สัญญาจ้างก่อสร้าง
(ฉบับแก้ไขเพิ่มเติม ครั้งที่ ๑)

สัญญาเลขที่ ๑๔๗/๒๕๖๕

ตามที่ผู้ว่าจ้างตกลงจ้างและผู้รับจ้างตกลงรับจ้าง โครงการปรับปรุงถนนลาดยางแบบแอสฟัลต์คอนกรีต สาย หมู่ที่ ๑๑ ถึง หมู่ที่ ๔ ตำบลหนองสรวง อำเภอวิหารแดง จังหวัดสระบุรี พร้อมติดตั้งชุดเสาไฟถนนโคมไฟแอลอีดีพลังงานแสงอาทิตย์ เป็นเงินทั้งสิ้น ๘,๑๐๐,๐๐๐.๐๐ บาท (แปดล้านหนึ่งแสนบาทถ้วน) ตามสัญญาจ้างก่อสร้าง เลขที่ ๑๔๗/๒๕๖๕ ลงวันที่ ๒๕ พฤษภาคม ๒๕๖๕ แล้วนั้น บัดนี้คู่สัญญาได้ตกลงแก้ไขเพิ่มเติมสัญญาจ้างก่อสร้าง ซึ่งได้ปรับลดค่างาน เป็นจำนวนเงิน ๓,๘๕๐,๐๕๘.๓๕ บาท (เจ็ดล้านแปดแสนเก้าหมื่นเก้าสิบแปดบาทสามสิบห้าสตางค์) ตามรายละเอียดดังต่อไปนี้

เรื่อง ขออนุมัติแก้ไขสัญญา โครงการปรับปรุงถนนลาดยางแบบแอสฟัลต์คอนกรีต สาย หมู่ที่ ๑๑ ถึง หมู่ที่ ๔ ตำบลหนองสรวง อำเภอวิหารแดง จังหวัดสระบุรี พร้อมติดตั้งชุดเสาไฟถนนโคมไฟแอลอีดีพลังงานแสงอาทิตย์ ด้วยวิธีประกวดราคาอิเล็กทรอนิกส์ (e-bidding)

สายหมู่ที่ 11 ถึง หมู่ที่ 4 ตำบลหนองสรวง อำเภอวิหารแดง จังหวัดสระบุรี
พร้อมติดตั้งชุดเสาไฟถนนโคมไฟแอลอีดีพลังงานแสงอาทิตย์
กม. 1+000 ถึง กม. 1+300

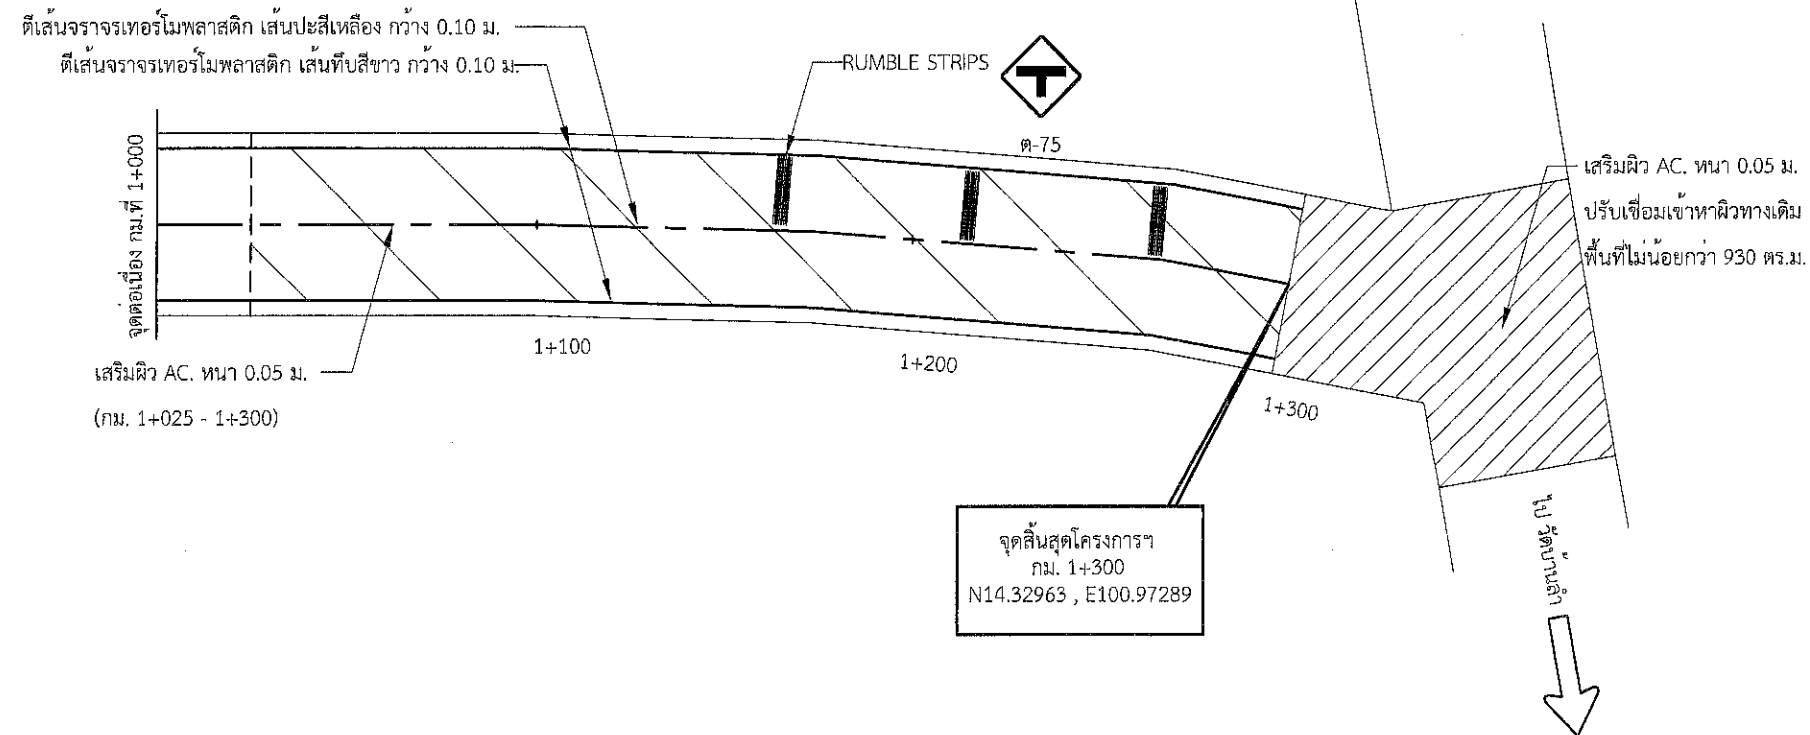
โคมไฟแอลอีดีพลังงานแสงอาทิตย์ เนื่องจากทางห้างฯ ได้ตรวจสอบพื้นที่จริงพบปัญหา ช่วง กม.๑+๐.๒๕ ถึง กม.๑+๒.๕๐ เนื่องจากถนนเดิมเป็นถนนคอนกรีตเสริมเหล็กกว้าง ๖.๐๐ เมตร ยาว ๒๒๕.๐๐ เมตร ทำให้ไม่สามารถดำเนินการตามแบบรูปราชการและขั้นตอนเดิมได้ เพื่อให้การก่อสร้างเป็นไปตามหลักวิศวกรรมและเหมาะสมกับสภาพพื้นที่จริง จึงมีความจำเป็นต้องปรับเปลี่ยนรายการงานและปริมาณงานก่อสร้าง

๑ หนังสือห้างหุ้นส่วนจำกัด แอล.เอช.พี.คอนสตรัคชั่น ลงวันที่ ๑๖ กรกฎาคม ๒๕๖๙ เรื่อง แจ้งปัญหาและอุปสรรคในการก่อสร้างพร้อมขอตัดลดงานตัดลดเงินค่าก่อสร้าง โครงการปรับปรุงถนนลาดยางแบบแอสฟัลต์คอนกรีต สาย หมู่ที่ ๑๑ ถึง หมู่ที่ ๔ ตำบลหนองสรวง อำเภอวิหารแดง จังหวัดสระบุรี พร้อมติดตั้งชุดเสาไฟถนนโคมไฟแอลอีดีพลังงานแสงอาทิตย์ เนื่องจากทางห้างฯ ได้ตรวจสอบพื้นที่จริงพบปัญหา ช่วง กม.๑+๐๒๕ ถึง กม.๑+๒๕๐ เนื่องจากถนนเดิมเป็นถนนคอนกรีตเสริมเหล็กกว้าง ๖.๐๐ เมตร ยาว ๒๒๕.๐๐ เมตร ทำให้ไม่สามารถดำเนินการตามแบบรูปรายการและชั้นตอนเดิมได้ เพื่อให้การก่อสร้างเป็นไปตามหลักวิศวกรรมและเหมาะสมกับสภาพพื้นที่จริง จึงมีความจำเป็นต้องปรับเปลี่ยนรายการงานและปริมาณงานก่อสร้าง โดยมีรายละเอียดการเปลี่ยนแปลง ดังนี้

ห้างหุ้นส่วนจำกัด แอล.เอช.พี. คอนสตรัคชั่น ได้มีหนังสือลงวันที่ ๑๖ กรกฎาคม ๒๕๖๙ แจ้งว่าจากการตรวจสอบพื้นที่จริง ช่วง กม.๑+๐๒๕ ถึง กม.๑+๒๕๐ พบว่าถนนเดิมเป็นถนนคอนกรีตเสริมเหล็ก (กว้าง ๖.๐๐ เมตร ยาว ๒๒๕.๐๐ เมตร) ทำให้ไม่สามารถดำเนินการตามแบบรูปรายการและขั้นตอนเดิมได้ จึงมีความจำเป็นต้องปรับเปลี่ยนรายการและปริมาณงานก่อสร้าง เพื่อให้เป็นไปตามหลักวิศวกรรมและเหมาะสมกับสภาพพื้นที่จริง

ประธานกรรมการ ตามที่ คณะกรรมการตรวจรับพัสดุ ได้ลงพื้นที่ร่วมกับผู้ควบคุมงานและตัวแทนผู้รับจ้าง เพื่อตรวจสอบสถานที่ก่อสร้างจริง พบปัญหาอุปสรรคบริเวณช่วง กม. ๑+๐๒๕ ถึง กม. ๑+๒๕๐ ซึ่งสภาพถนนเดิมเป็นถนนคอนกรีตเสริมเหล็ก กว้าง ๖.๐๐ เมตร ยาว ๒๒๕.๐๐ เมตร ส่งผลให้ไม่สามารถดำเนินการก่อสร้างตามแบบรูปรายการและขั้นตอนเดิมที่กำหนดไว้ได้

- งานรื้อผิวคอนกรีตเดิม ปริมาณงานลดลง ๖๗๕.๐๐ ตร.ม. เป็นเงิน ๖๖,๐๔๘.๗๕ บาท
- งานรื้อชั้นทางเดิมและก่อสร้างใหม่ (ชั้นรองพื้นทางวัสดุมวลรวม) ปริมาณงานลดลง ๖๗๕.๐๐ ตร.ม. เป็นเงิน ๑๐,๐๕๐.๗๕ บาท
- งานรื้อชั้นทางเดิมและก่อสร้างใหม่ (ชั้นพื้นทางหินคลุก) ปริมาณงานลดลง ๖๕๗.๐๐ ตร.ม. เป็นเงิน ๑๒,๕๕๓.๗๕ บาท
- งานพื้นทางหินคลุก ปริมาณงานลดลง ๑๓๕.๕๐ ลบ.ม. เป็นเงิน ๘๑,๔๖๕.๔๐ บาท
- งานลาดแอสฟัลต์ไพรม์โค้ด ปริมาณงานลดลง ๑,๓๕๐.๐๐ ตร.ม. เป็นเงิน ๖๐,๑๕๖.๕๐ บาท
- งานชั้นผิวทางแอสฟัลต์คอนกรีตบนผิวไพรม์โค้ด ปริมาณงานลดลง ๑,๓๕๐.๐๐ ตร.ม. เป็นเงิน ๔๗๘,๒๓๗.๕๐ บาท

- งานลาดแอสฟัลต์แทคโค้ด แทนงานลาดยางแอสฟัลต์ไพรม์โค้ด ปริมาณงานเพิ่มขึ้น ๑,๓๕๐.๐๐ ตร.ม. เป็นเงิน ๒๖,๘๕๒.๐๐ บาท
- งานชั้นผิวทางแอสฟัลต์คอนกรีตบนผิวแทคโค้ด แทนงานชั้นผิวทางแอสฟัลต์คอนกรีตบนผิวไพรม์โค้ด ปริมาณงานเพิ่มขึ้น ๑,๓๕๐.๐๐ ตร.ม. เป็นเงิน ๔๗๒,๒๐๓.๐๐ บาท

คณะกรรมการตรวจรับพัสดุ ได้ประชุมหารือร่วมกับผู้ควบคุมงานและตัวแทนผู้รับจ้าง เพื่อหาแนวทางแก้ไขปัญหาดังกล่าว โดยที่ประชุมมีมติเห็นชอบให้เปลี่ยนแปลงปริมาณงานให้เป็นไปตามหลักวิศวกรรมและสอดคล้องกับสภาพพื้นที่จริง เห็นควรอนุมัติเปลี่ยนแปลงปริมาณงาน ดังนี้

ผู้ควบคุมงาน จากรายละเอียดที่ทางผู้รับจ้างแจ้ง และจากที่ได้เข้าตรวจสอบสภาพพื้นที่หน้างานจริง พบว่ามีข้อจำกัดทางกายภาพที่ไม่สามารถดำเนินงานตามรูปแบบรายการและขั้นตอนเดิมที่กำหนดในสัญญาได้ การปรับแก้ไขปริมาณงานตามรายละเอียดที่ผู้รับจ้างเสนอถือเป็นการแก้ไข้ปัญหาที่เหมาะสม สอดคล้องกับสภาพพื้นที่จริง หากดำเนินการแก้ไข้ตามที่ผู้รับจ้างเสนอจะไม่ส่งผลทำให้ทางราชการเสียผลประโยชน์แต่อย่างใด
